ALERTA DE VIGILANCIA DE PRODUCTOS SANITARIOS

Nº DE ALERTA:	REFERENCIA
2026-262	PS/MJF/137442
PRODUCTO exoplan 3.1 Rijeka cuando se aplica un enfoque de tratamiento de cirugía guiada con exportación paso a paso del protocolo de perforación.	
FINALIDAD PREVISTA Software destinado a apoyar la planificación preoperatoria de los implantes dentales mediante la visualización de la colocación de los implantes dentro de las imágenes de la anatomía del paciente y para el diseño de guías quirúrgicas.	
VERSION SOFTWARE Versión de software con número de compilación (EB) 8657 o inferior.	
FABRICANTE Exocad GmbH, Alemania.	
DISTRIBUIDOR Ver listado de distribuidores adjunto.	
ASUNTO Advertencias de seguridad relacionadas con determinadas versiones de software de exoplan 3.1 Rijeka, cuando se aplica un enfoque de tratamiento de cirugía guiada con exportación paso a paso del protocolo de perforación, debido a la posibilidad de que el informe quirúrgico generado no incluya la secuencia completa y correcta de perforación o que muestre una combinación de instrumentos incorrecta en los pasos finales de perforación.

Prólogo

Producto de exocad, nombre comercial: *exoplan 3.1 Rijeka*

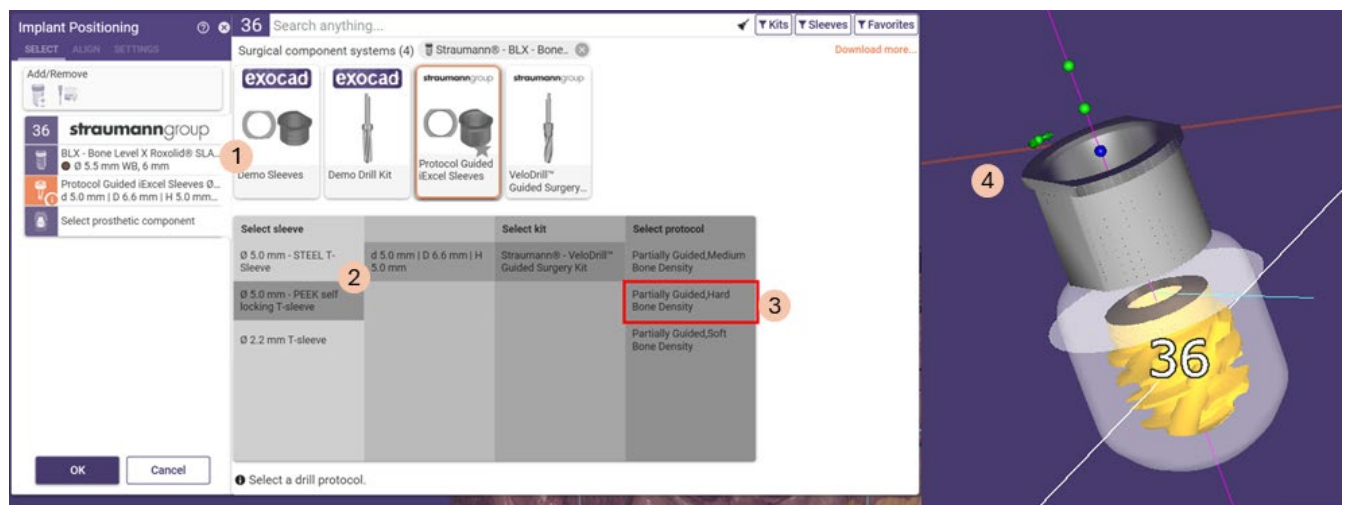
1. Implantes TLX/BLX con diámetros de 5,5 mm y 6,5 mm y una longitud de 6 mm (ver la tabla «Implantes afectados» más abajo)
2. Ø 5,0 mm – Casquillos en T (ver la tabla «Casquillos quirúrgicos afectados» más abajo)
3. Protocolo de guiado parcial, densidad ósea dura
4. Desplazamiento del casquillo: 7 mm (la más cercana de las tres distancias disponibles; indicada con una esfera azul en la figura 2 de abajo)

Figura 2: Ejemplo de selección de biblioteca durante la planificación de implantes que conduce a una entrada de biblioteca errónea. (1) Elección de uno de los implantes afectados (ver la tabla siguiente); (2) Selección de un casquillo de 5,0 mm de diámetro; (3) Elección del protocolo «Partially Guided, Hard Bone Density» (guiado parcial, densidad ósea dura); (4) Elección de la distancia más cercana entre el casquillo y el implante.

1. Las bibliotecas Straumann® afectadas (ver más arriba) se eliminaron del servidor de descargas y se incluyeron en la lista negra del servidor de exocad el **16 de abril de 2026**. Por lo tanto, estas bibliotecas ya no son visibles ni están disponibles para que los usuarios las descarguen.

2. Nuevas versiones corregidas de las bibliotecas afectadas han sido puestas a disposición para su descarga en <https://exocad.com/integration/exoplan-library-integration#/all/tag-str>

Figura 3: Ejemplo de salida del protocolo de perforación paso a paso de *exoplan*. En los pasos 4 y 5 del proceso de perforación se muestra la clave de broca incorrecta (h 1,0, marcada en rojo), mientras que en el paso 3 se muestra la clave correcta (h 3,0).

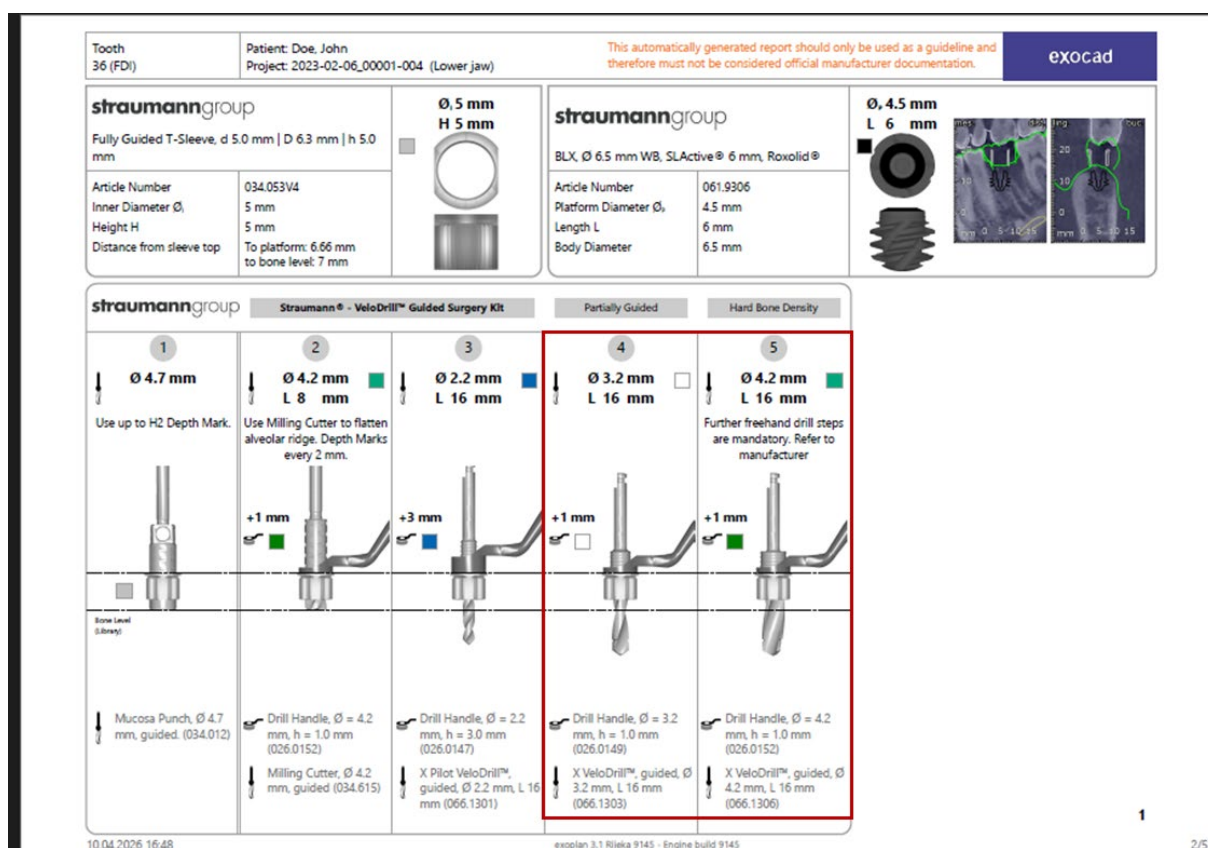
En este caso, los pasos 4 y 5 del protocolo muestran una altura lateral incorrecta de los mangos de las brocas utilizadas (marcados en rojo en la figura 3 de abajo):

Si se siguen los pasos del protocolo que se muestran incorrectamente, el usuario podría seleccionar el mango de perforación equivocado en los pasos cuatro y cinco. Esto puede provocar que la profundidad de la osteotomía se desvíe 2 mm de la profundidad de preparación prevista.

- 1) No utilice las bibliotecas afectadas —consulte la sección «Bibliotecas afectadas» más arriba —con *exoplan 3.1 Rijeka*.
- 2) Si tiene intención de utilizar las bibliotecas Straumann® afectadas, actualícelas todas a las nuevas versiones corregidas disponibles para su descarga en <https://exocad.com/integration/exoplan-library-integration#/all/tag-str>.
- 3) Actualice a la versión más reciente de *exoplan 3.1 Rijeka*.

Figura 4: Combinación de parámetros disponibles para las líneas de implantes Straumann® afectadas. Los círculos rojos indican las opciones que no deben utilizarse. Todos los flujos de trabajo en verde pueden usarse con seguridad.

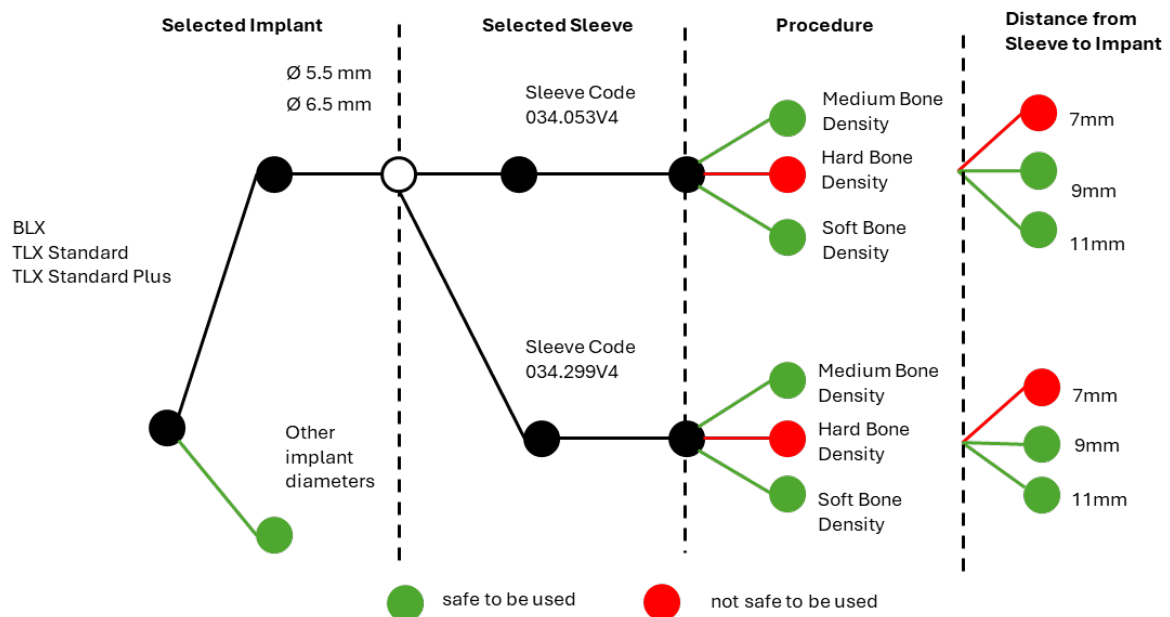
El uso de otros componentes de Straumann® no se ve afectado. El resto de tamaños de implantes, distancias de desplazamiento, casquillos quirúrgicos u opciones de protocolo no se ven afectados. Este gráfico muestra los flujos de trabajo afectados. No se deben utilizar los flujos de trabajo señalados en rojo. Los flujos de trabajo en verde pueden usarse con seguridad.
